## Resumé af indkomne bemærkninger til projektet Blåvand Kyst, samt udkast til Byrådets vurdering af disse

I forbindelse med den offentlige høring af ideoplægget til projektet Blåvand Kyst, har Varde Kommune modtaget 70 bemærkninger. Bemærkningerne er nummererede på vedlagte bilag med navn, adresse og bemærkninger iht. emneindeksring.

Figur 1 Projektområdet med §3 beskyttede områder og Oksbydige markeret

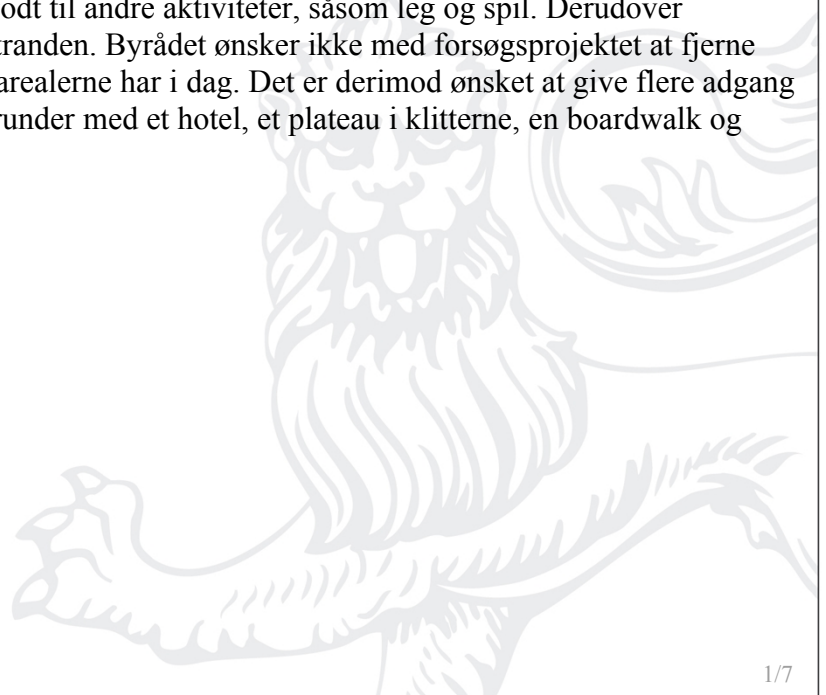
Høringssvar nr. 3, 5, 6, 7, 9, 10, 11, 12, 13, 14, 15, 16, 17, 18, 19, 20, 21, 22, 23, 24, 25, 26, 27, 28, 29, 30, 31, 32, 33, 34, 35, 36, 39, 40, 41, 43, 44, 45, 46, 47, 48, 49, 51, 52, 53, 54, 55, 56, 57, 58, 60, 61, 62, 63, 64, 65, 66, 67, 68 og 69 gør indsigelser mod at inddrage natur- og klitområder, der forefindes i projektområdet. En særlig bekymring angår inddragelse af naturområdet på Hafniagrunden med begrundelse i, at området i dag fremstår fri for boligbyggeri, som en slags åndehul, i det ellers tæt bebyggede sommerhusområde. Derudover påpeges det, at området i dag bliver brugt til rekreative formål, samt en direkte vej til stranden. Flere indsigere bemærker, at projektområdet er udpeget efter naturbeskyttelseslovens §3 som beskyttet hede, og påpeger, at dispensation for §3 natur ikke er omfattet af forsøgsordningen. Flere indsigere spørger hvordan forsøgsprojektet forholder sig til Varde Kommunes vision "Vi i naturen".

Kortet til højre viser med lilla skråkravering den vejledende registrering af § 3-beskyttet hede efter naturbeskyttelsesloven i projektområdet. Den stiplede streg angiver grænsen mellem sommerhusområde og landzone. I arealet med sommerhusområde (nord for strengen) har § 3-beskyttelsen kun begrænset betydning, idet dette areal kun er beskyttet imod tilstandsændringer med landbrugsmæssige formål. Det vil sige, at etableringen af hotel med tilhørende faciliteter nord for den stiplede linje ikke kræver dispensation efter naturbeskyttelsesloven. I arealet med landzone kræver alle tilstandsændringer dispensation.

Byrådet vurderer, at forsøgsprojektet er i tråd med Varde Kommunes fællesvision ”Vi i naturen”. Visionen er at værne om naturen, men også om adgangen og den måde som vi benytter den på. Med ideoplægget skabes der flere aktiviteter og en større rekreativ anvendelse af klit- og hedearealerne umiddelbart bag ved stranden. Der tilføjes ligeledes en række funktioner, som skal bidrage til at gøre kystområdet ved Blåvand mere attraktivt.

Der er igangsat en naturkvalitetsvurdering af hele projektområdet, som skal klarlægge projektets konsekvens for dyre- planteliv. Der skal i forbindelse med det videre planarbejde for delprojekterne foretages en screening efter lov om miljøvurdering af planer og programmer for at vurdere behovet for en miljøvurdering. Ligeledes skal det vurderes om delprojekterne er omfattet VVM-bekendtgørelsens bilag 2, hvorefter der skal foretages en VVM-screening for at vurdere behovet for en VVM-redegørelse. Da delprojekterne grænser op til Natura 2000-områder, vil der i det videre arbejde blive vurderet, om der skal udarbejdes Natura 2000 Væsentlighedsvurderinger efter Habitatbekendtgørelsen.
